Bebauungsplan und örtliche Bauvorschriften

„Riedfurt-West, 2. Änderung – KiTa Jakobsäcker“

Begründung mit Nachträgen

Nachtrag zur Begründung

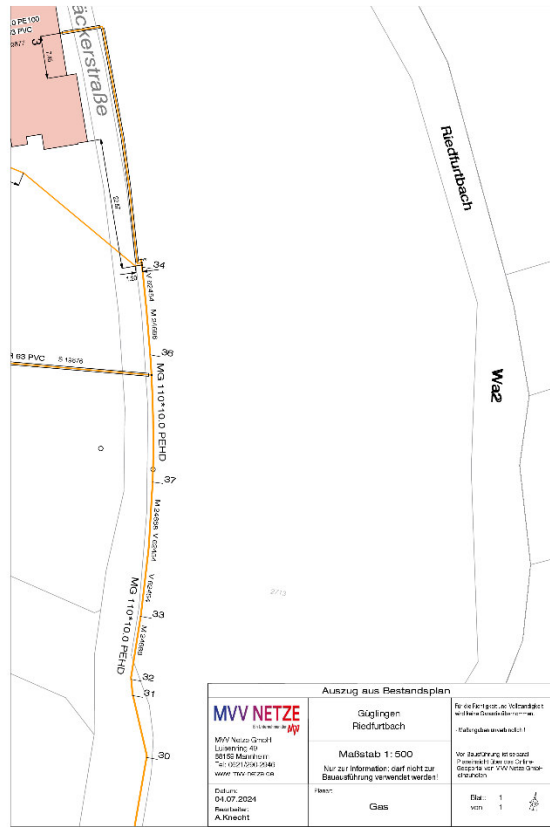
10. MVV Netze GmbH vom 04.07.2024	Nach Prüfung Ihrer Unterlagen nehmen wir zum o.g. Betreff wie folgt Stellung: Im Geltungsbereich des Bebauungsplans ist eine Gasmitteldruckleitung der MVV Energie AG verlegt. Zur besseren Orientierung haben wir Ihnen entsprechend ein DIN-A 4 Bestandsplan im M 1:500 in den betreffenden Bereichen als Anlage beigefügt.	Kenntnisnahme.

Während der Herstellung der geplanten Stellflächen (Tiefbau - Auskoffering) ist zu gewährleisten, dass eine Mindestüberdeckung von 0,60 m zu unseren Versorgungsleitungen nicht unterschritten wird. Generell sind die Trassen der Versorgungsleitungen von jeglicher Bebauung freizuhalten. Ansonsten sind die Versorgungsleitungen durch das Ergreifen von Schutzmaßnahmen in ihrem Bestand zu schützen z. B. Reduzierung der Ausbautiefe im Trassenbereich der Versorgungsleitungen / Einbringung eines Überfahrerschutzes im Trassenbereich oder ähnlichem.

Kenntnisnahme. Entsprechende Hinweise wurden aufgenommen.

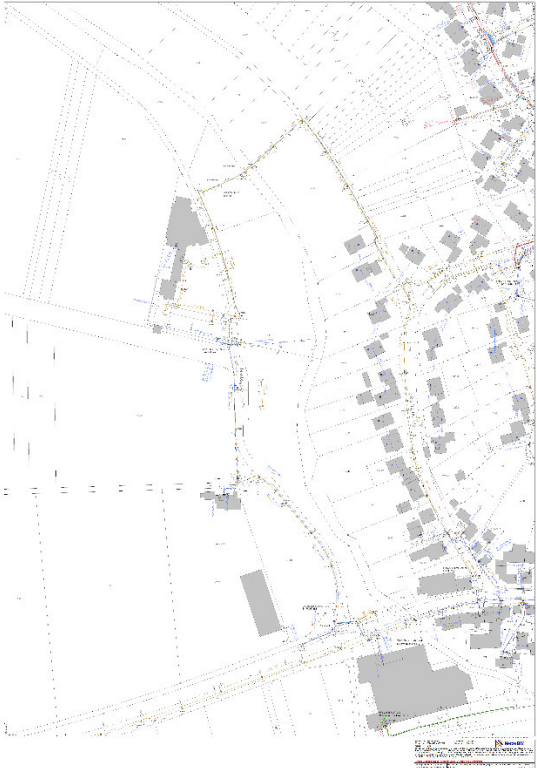
<p>20. Netze BW GmbH vom 25.07.2024</p>	<p>Vielen Dank für die Zusendung des Bebauungsplans, wir nehmen wie folgt Stellung:</p> <p>Für die Sparte Strom (Mittel- und Niederspannung):</p> <p>Im Bereich des Bebauungsplans verläuft derzeit an der südlichen Grenze des Flurstücks 2713 ein in Betrieb befindliches Niederspannungskabel.</p>	<p>Kenntnisnahme.</p>

Anregungen von	Inhalt der Anregungen	Beschluss des Gemeinderats
	 <p data-bbox="580 1050 1323 1241">Wir weisen darauf hin, dass beauftragte Bauunternehmen verpflichtet sind, unmittelbar vor Aufnahme von Tiefbauarbeiten aktuelle Planunterlagen für Strom, Straßenbeleuchtung und Gas bei der zuständigen Auskunftsstelle der Netze BW GmbH, Stuttgarter Straße 80-84, 71083 Herrenberg, Tel.: 07032 13233, Fax: 0721 9142 1369, E-Mail: leitungsauskunft-mitte@netze-bw.de anzufordern bzw. sich solche zu beschaffen.</p> <p data-bbox="580 1262 1323 1369">Je nach Leistungsbedarf der neuen KiTa wird für die Stromversorgung eine Kundenstation oder neue Netzstation benötigt. Bei beiden Möglichkeiten ist der dazugehörige Netzausbau sehr umfangreich, daher bitten wir um frühestmögliche Leistungsanmeldung.</p>	<p data-bbox="1341 1050 2022 1075">Kenntnisnahme und Beachtung im Rahmen der Bauausführung.</p> <p data-bbox="1341 1262 2085 1369">Kenntnisnahme. In der direkten Umgebung des Plangebiets gibt es ausreichend passende Stellflächen für die Station. Die Stadt wird im Vorfeld der Bauausführung mit der Netze BW einen passenden Standort abstimmen.</p>

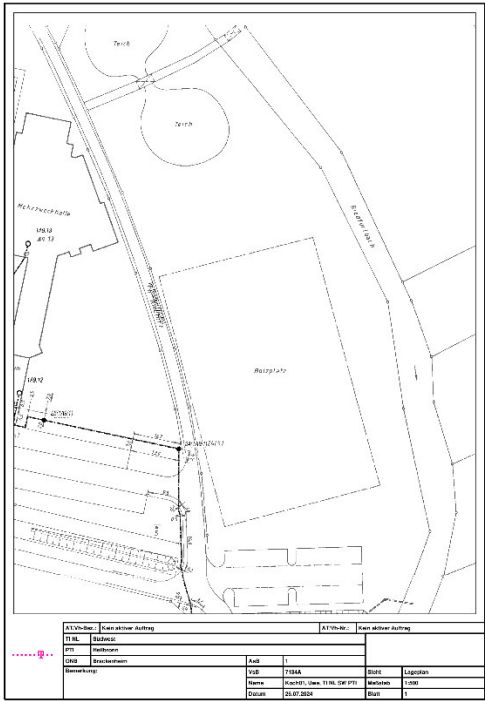
21. Deutsche Telekom Technik GmbH Technik Niederlassung Südwest vom 26.07.2024	<p>Die Telekom Deutschland GmbH (nachfolgend Telekom genannt) - als Netzeigentümerin und Nutzungsberechtigte i. S. v. § 125 Abs. 1 TKG - hat die Deutsche Telekom Technik GmbH beauftragt und bevollmächtigt, alle Rechte und Pflichten der Wegesicherung wahrzunehmen sowie alle Planverfahren Dritter entgegenzunehmen und dementsprechend die erforderlichen Stellungnahmen abzugeben. Zu der o. g. Planung nehmen wir wie folgt Stellung:</p> <p>Die Verlegung neuer TK-Linien ist für die Verwirklichung des Bebauungsplanes aus heutiger Sicht nicht erforderlich.</p> <p>In dem Planbereich befinden sich Telekommunikationslinien der Telekom, wie aus dem beigefügten Plan ersichtlich ist.</p>	<p>Kenntnisnahme.</p> <p>Kenntnisnahme.</p>

Die Errichtung neuer Telekommunikationslinien durch Telekom ist zurzeit nicht geplant.

Bitte informieren Sie die Bauherren, dass sie sich im Fall einer Anbindung neuer Gebäude an die vorhandene Telekommunikationsinfrastruktur rechtzeitig mit unserem Bauherren-Service unter folgender Rufnummer 08003301903 in Verbindung setzen möchten.

Kenntnisnahme.

Kenntnisnahme und Beachtung im Zuge der Bauausführung.
